Autorité environnementale

**Avis délibéré de l’Autorité environnementale sur
la zone d’aménagement concerté (Zac)
« Plante- des- Champs » à Montmagny (95) -
deuxième avis**

n°Ae : 2024-99

Figure 4 : Sondages pédologiques (Source : étude Ecosphère annexée au dossier, 2022)

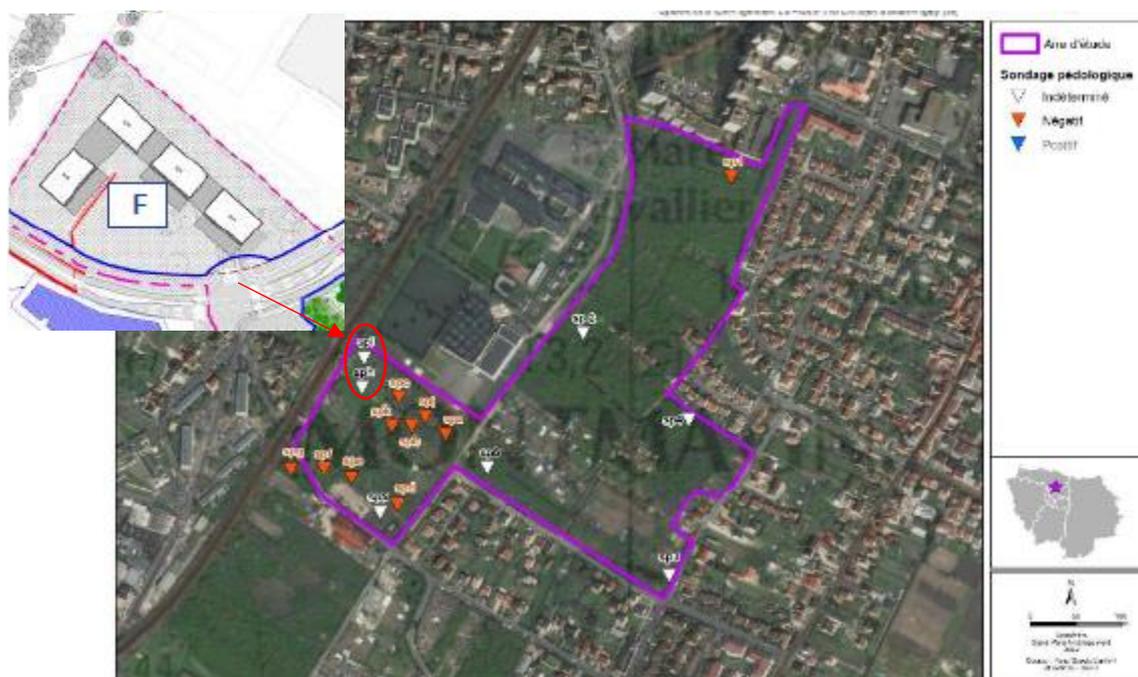
Elle indique toutefois la présence passée de zones humides dans l'aire d'étude. Deux sondages (Sph et Spi entourés en rouge sur la figure 4), réalisés en 2022 dans un secteur de tourbes compactées sont saturés d'eau à partir de 50 cm (70 cm pour le deuxième sondage). Bien que réalisés à distance d'épisodes pluvieux, six espèces végétales caractéristiques de zones humides sont relictuelles et très localisées et la toponymie du lieu indique la présence passée de mares (mare Chevalier, ruelle des Marais). Le ru d'Arra, enterré, passe à proximité de l'aire d'étude, à l'ouest de la voie ferrée.

Un surcreusement de l'aire d'étude, notamment au niveau des sondages SPh et Spi, pourrait ramener en surface une nappe sous-jacente. Une campagne piézométrique en cours à l'échelle de la Zac dans le cadre de l'étude NPHE (Niveau des Plus Hautes Eaux) a été signalée aux rapporteuses, elle pourrait apporter des compléments à la caractérisation de la présence de zones humides.

secteur situé dans la zone sud-ouest de la Zac, ce qui nécessite d'être pris en compte dans le recensement et la caractérisation des zones humides. La deuxième étude sur les zones humides n'en fait pas mention dans les données d'entrée.

- ***de reprendre les conclusions de la campagne piézométrique en cours dans le cadre de l'étude du niveau des plus hautes eaux et de l'étude sur la caractérisation des zones humides de la partie sud-ouest en intégrant la présence des eaux pluviales du lycée,***
- ***de reconsidérer le cas échéant, les conclusions de l'étude sur les zones humides, en particulier dans tous les secteurs de probabilité assez forte, forte, et très forte de présence de zones humides.***

Figure 7 : intégration des mesures d'évitement dans le parti d'aménagement (source : dossier).

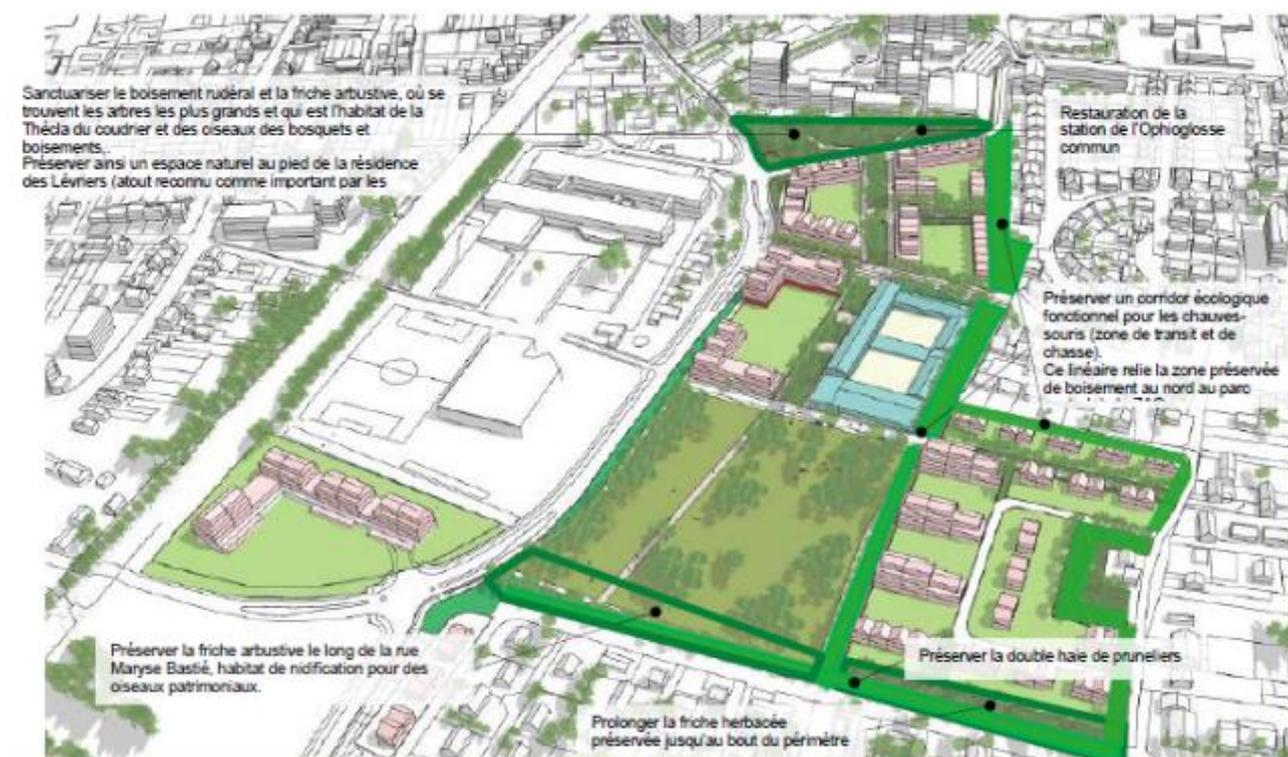
Néanmoins, les risques concernant la possibilité de remontée de nappe sont insuffisamment pris en compte par le projet. La nouvelle étude naturaliste évoque la possibilité de remise en eau d'une zone humide²⁰, les études sur la gestion des eaux pluviales et hydrogéotechniques identifient la nappe alluviale sub-affleurante et des tourbes non compressibles. Ainsi, la programmation au sud-ouest de la Zac (y compris le bassin de rétention issu de l'opération de la SNCF) devrait être réexaminée notamment la possibilité de création de parkings souterrains. Le sud-ouest de la Zac sera par ailleurs fortement exposé au bruit tant ferroviaire que de la circulation routière, finissant d'encercler cette future zone d'habitations.

Figure 9 : Arbres remarquables et de valeur de biodiversité (indiquée « écologique ») forte. Source : Ae par un montage de cartes figurant dans le diagnostic et l'atlas phytosanitaires

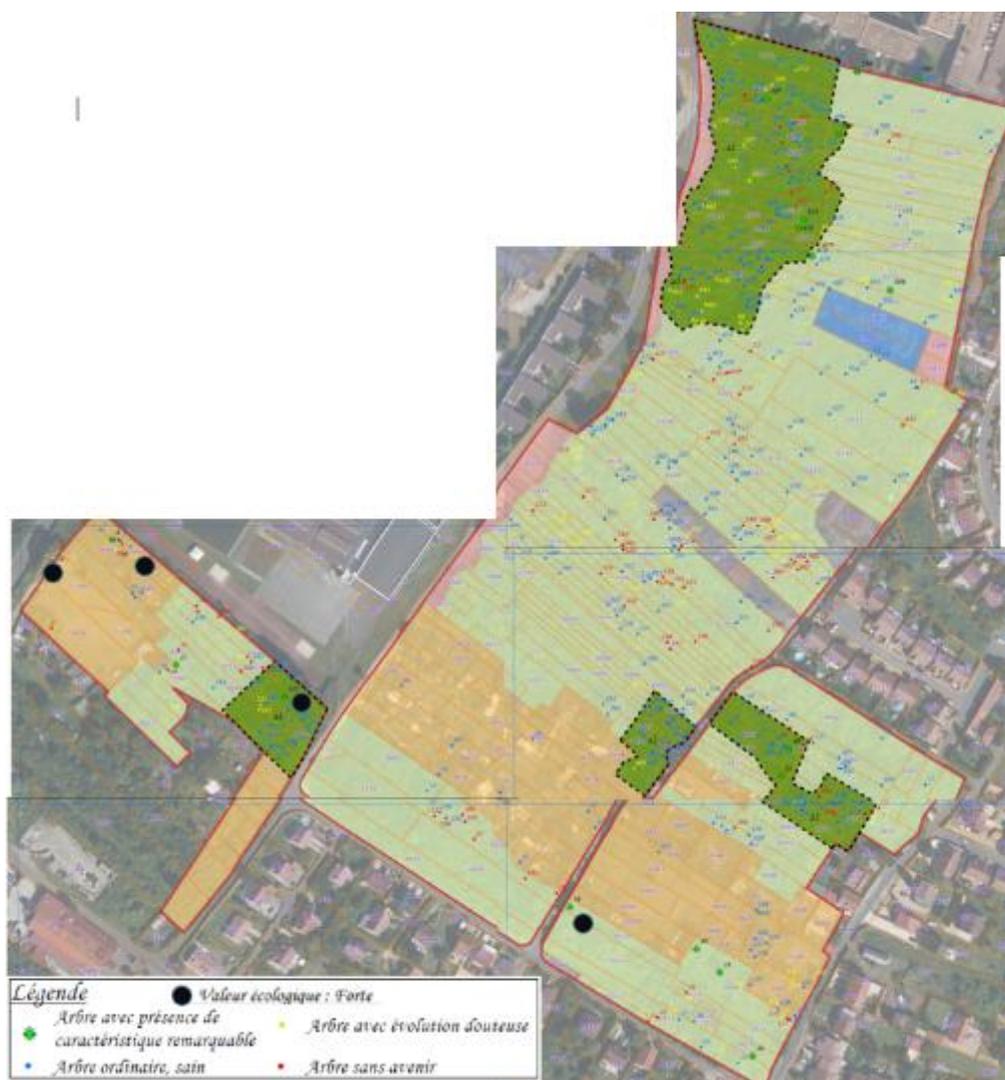
Le chantier prévoit des mesures de préservation des arbres remarquables « *dans la mesure du possible* » se trouvant dans le périmètre de la Zac, sans préciser s'il s'agit bien des 18 arbres recensés (figure 9). Le dossier n'évalue pas l'incidence sur les arbres à potentiel d'accueil de biodiversité jugé fort. La comparaison de la carte de ces arbres et des espaces « *sanctuarisés* » montre que certains arbres remarquables et à potentiel de biodiversité fort ne font pas partie des zones sanctuarisées.

- ***les raisons du choix de ne pas préserver les jardins et de les valoriser dans le cadre de l'opération,***
- ***les mesures de préservation prévues des arbres remarquables et d'intérêt fort pour la biodiversité ou, à défaut, de compensation si leur conservation n'est pas envisageable.***

Figure 10 : carte de l'OAP de la Zac (source : dossier)

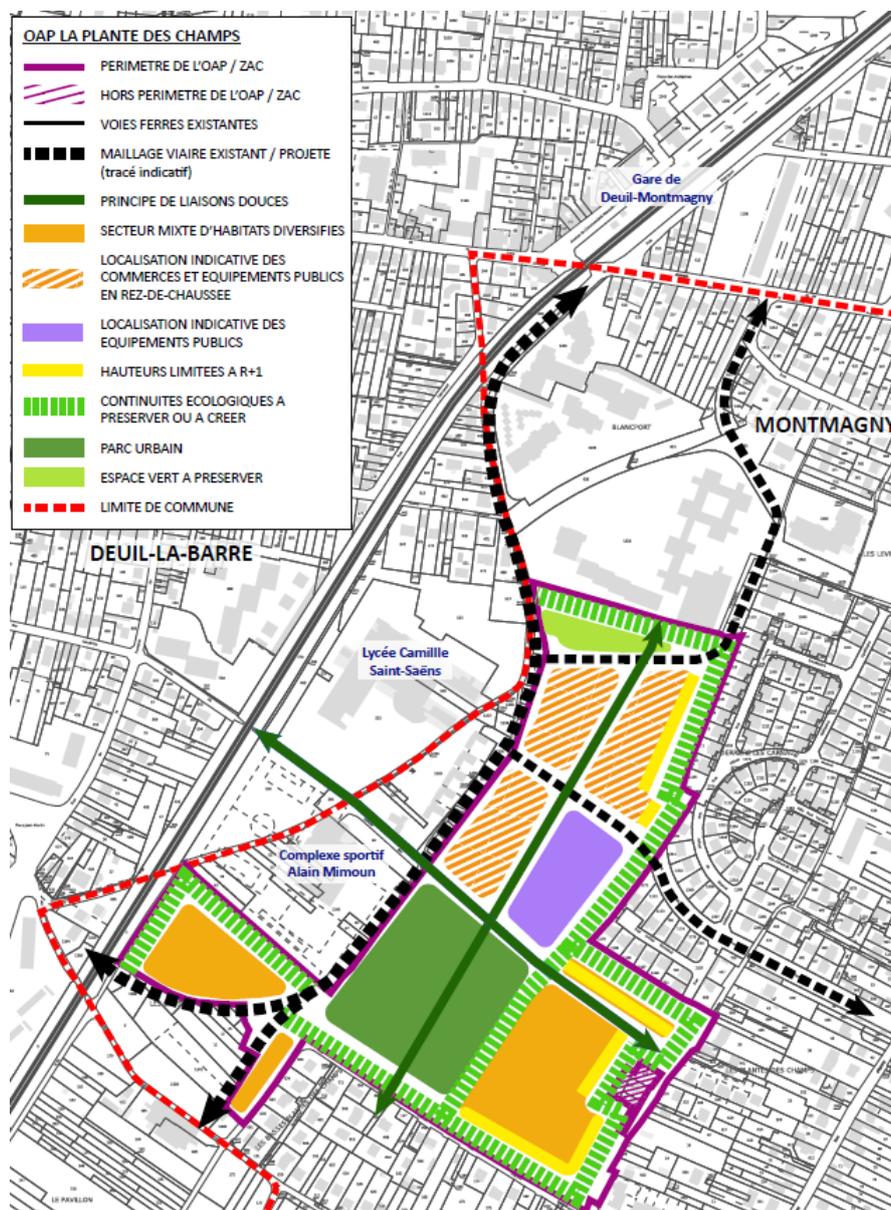
L'évaluation environnementale comporte un état initial, qui ne met pas en évidence les atouts initiaux de la Zac en les classant comme faibles, alors que c'est un îlot de fraîcheur sans nuisances acoustiques. Elle ne détaille pas plus les incidences des modifications apportées par la mise en compatibilité. Parfois, des propositions sont faites, sans démonstration : par exemple, la possibilité d'un périmètre d'implantation des énergies renouvelables, en particulier pour la géothermie alors qu'aucun choix en matière d'énergie n'est fait. Ou encore elle propose la préservation d'un espace boisé au nord, favorisant notamment le maintien des cortèges d'oiseaux liés aux boisements rudéraux ainsi que du papillon Thécla du coudrier. Cet espace est aussi ajouté à la carte de synthèse du PADD en tant « qu'espace paysager et boisé à mettre en valeur », sans que soit justifiée l'absence de mobilisation d'un outil du type espace boisé classé ou d'une protection alternative au titre de l'article L.151-23 du code de l'urbanisme.

- ***définir un coefficient de végétalisation minimum à l'échelle de chaque îlot et de la Zac,***
- ***garantir la préservation de la biodiversité dans le choix du zonage AU sur le boisement rudéral à conserver, dans les règles proposées (cas des haies à préférer pour les limites séparatives entre îlots) et dans l'OAP, qui reste à détailler dans son échancier,***
- ***reprendre la qualification des enjeux et l'analyse des incidences des modifications du document d'urbanisme.***
